2020年5月20日

SUS株式会社

SFアルミ構造材カタログ (SF101) 「訂正とお詫び」

別表1
P267 インナー取手B パネル穴あけ寸法

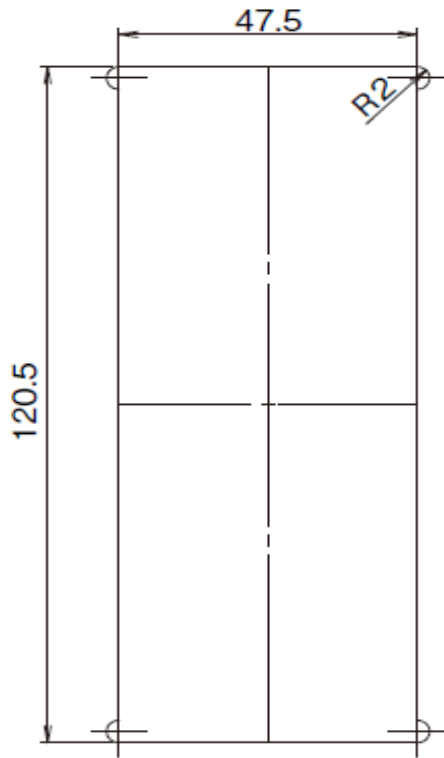
| 46 | SF | 267 | | | SFK-705 | インナー取手B ■パネル穴あけ寸法図の変更 | 別表1参照 | 角にR記載なし | 2019/2/13 |

パネル穴あけ寸法
